INFORME DE LA DIRECCIÓN DE VERIFICACIÓN DE CONTRATOS	Nº 76/2011
FECHA	03/11/2011
INSTITUCIÓN	Gobernación de San Pedro
AUTORIDAD FIRMANTE	José Gregorio Ledesma Narváez – Gobernador
Expediente Nº	7377/11 y Memo DJ 122/11
CONTRATO	84/09
FECHA CONTRATO	08/10/09
PROCEDIMIENTO	Licitación Pública Nacional Nº 08/2009
OBJETO	"Contrato de Perforación y Construcción de Pozos Artesianos"
CONTRATISTA	Jeroviapy S.R.L.
REPRESENTANTE	Patricia Raquel Martínez
RUC Nº	80046192-4
MONTO CONTRATADO	Gs. 732.779.098.-
ID LLAMADO Nº	137607/09
C.C. Nº	LP-22002-09-45055

En virtud de las facultades establecidas a la Dirección Nacional de Contrataciones Públicas, en la Ley Nº 3439/07, artículo 3º, inciso c), de efectuar la verificación de la ejecución de los contratos suscriptos por los organismos, las entidades y las municipalidades sujetos al sistema de contrataciones del sector público, y en virtud a una denuncia ingresada a la DNCP por el sistema de protección al denunciante (caso 1493), se ha decidido realizar una verificación de la ejecución del contrato suscripto entre la **GOBERNACION DE SAN PEDRO** y la firma **JEROVIAPY S.R.L.,** en el marco de la LPN Nº 08/2009, convocado para la ***"Construcción y

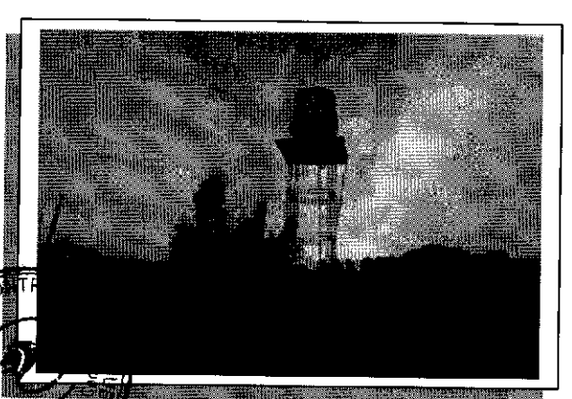
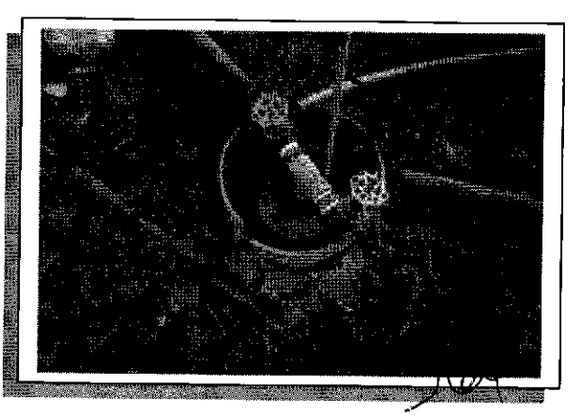
La profundidad del pozo debió ser de 100 metros con un entubamiento también de 100 metros y diámetro de 128 mm, según establecido en la planilla de precios y que fueran certificadas por estas cantidades en la certificación N° 2, los cuales no se han podido verificar tal profundidad durante la verificación *in situ* ni por los documentos remitidos a esta Dirección.

También en la certificación N° 2 de este lote han sido certificadas el ítem 3 "*prueba de bombeo*" y el ítem 4 "*Informe técnico*" cuyos informes no fueron remitidos a esta Dirección por lo que consideramos que los mismos no fueron entregados a la Contratante.

El ítem 7 está duplicado en el ítem 8 "*Tapón inferior PVC para tubo de 128 mm*" y que ambos ítems fueron certificados en la Certificación N° 1.

En cuanto a la electrobomba sumergible no se tienen los datos de la misma y que según la planilla de precios debió ser de 1 HP monofásica. Los accesorios para la cañería de conexión entre pozo y tanque son de 1 ¼" los cuales debieron ser de 2" según lo establecido en la planilla de precios.

14 de Mayo – Santa Rosa del Aguaray

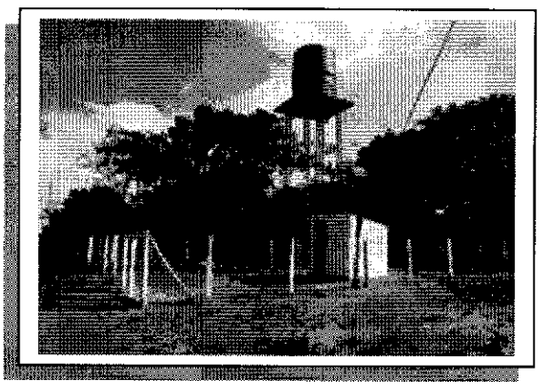
La profundidad del pozo debió ser de 150 metros con un entubamiento también de 150 metros y diámetro de 128 mm, según establecido en la planilla de precios y que fueran certificadas por estas cantidades en la certificación N° 2, los cuales no se han podido verificar tal profundidad durante la verificación *in situ* ni por los documentos remitidos a esta Dirección.

También en la certificación N° 2 de este lote han sido certificadas el ítem 3 "*prueba de bombeo*" y el ítem 4 "*Informe técnico*" cuyos informes no fueron remitidos a esta Dirección por lo que consideramos que los mismos no fueron entregados a la Contratante.

El ítem 7 está duplicado en el ítem 8 "*Tapón inferior PVC para tubo de 128 mm*" y que ambos ítems fueron certificados en la Certificación N° 1.

En cuanto a la electrobomba sumergible no se tienen los datos de la misma y que según la planilla de precios debió ser de 1 HP monofásica. Los accesorios para la cañería de conexión entre pozo y tanque son de 1 ¼" los cuales debieron ser de 2" según lo establecido en la planilla de precios.

B° San Blas – San Estanislao

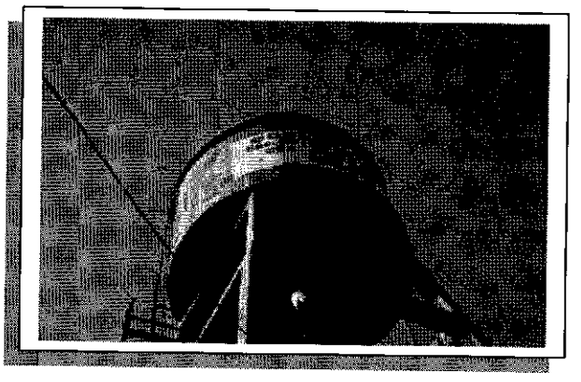
La profundidad del pozo debió ser de 250 metros con un entubamiento también de 250 metros y diámetro de 128 mm, según establecido en la planilla de precios y certificado

por estas cantidades en la Certificación N° 1, pero según el informe de la planilla de prueba de bombeo la profundidad es de 242 m, sin especificar la longitud de entubado.

También en la certificación N° 1 de este lote han sido certificadas el ítem 3 "*prueba de bombeo*" y el ítem 4 "*Informe técnico*" cuyos informes no fueron remitidos a esta Dirección por lo que consideramos que los mismos no fueron entregados a la Contratante.

El ítem 7 está duplicado en el ítem 8 "*Tapón inferior PVC para tubo de 128 mm*" y que ambos ítems fueron certificados en la Certificación N° 1.

En cuanto a la electrobomba sumergible según la planilla de precios debió ser de 3 HP lo cual se ha podido corroborar que es de esta potencia mediante el informe de planilla de resumen de prueba de bombeo. Los accesorios para la cañería de conexión entre pozo y tanque son de 1 ¼" los cuales debieron ser de 2" según lo establecido en la planilla de precios.

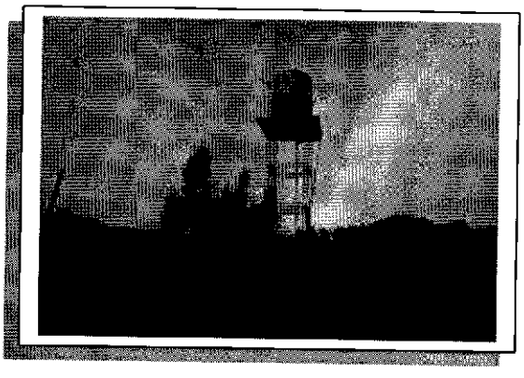
El tanque para este lote es de fibra de vidrio de una capacidad para 10.000 litros (10 m^3) colocado sobre una plataforma de madera elevada por medio de una estructura metálica de varilla de acero reticulada según como establecido en la planilla de precios.

En cuanto a los ítems de la planilla de precios, específicamente el 19 y 21 se encuentran duplicados como los ítems 22 y 25 respectivamente.

En la verificación in situ se ha constatado que el tanque tiene pérdidas de agua por filtraciones en éste.

14 de Mayo (Karapa´i) – Santa Rosa del Aguaray

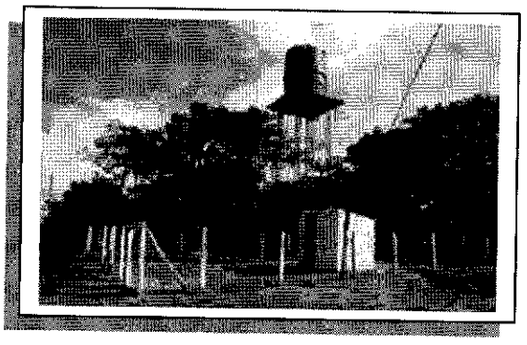
El tanque para este lote es de fibra de vidrio de una capacidad para 10.000 litros (10 m^3) colocado sobre una plataforma de madera elevada por medio de una estructura metálica de varilla de acero reticulada según como establecido en la planilla de precios.

En cuanto a los ítems de la planilla de precios, específicamente el 18 y 20 se encuentran duplicados como los ítems 21 y 24 respectivamente.

B° San Blas – San Estanislao

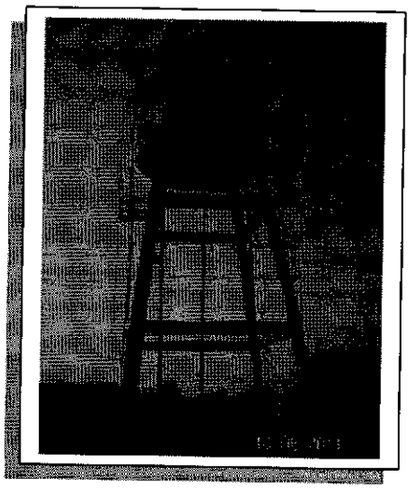
El tanque para este lote es de hormigón armado de una capacidad de 30 m^3 con una estructura también de hormigón armado según como establecido en la planilla de precios.

El tanque no cuenta con pararrayos que corresponde al ítem 35 de la planilla de precios, pero no se cuentan con certificaciones donde se haya certificado tal ítem.
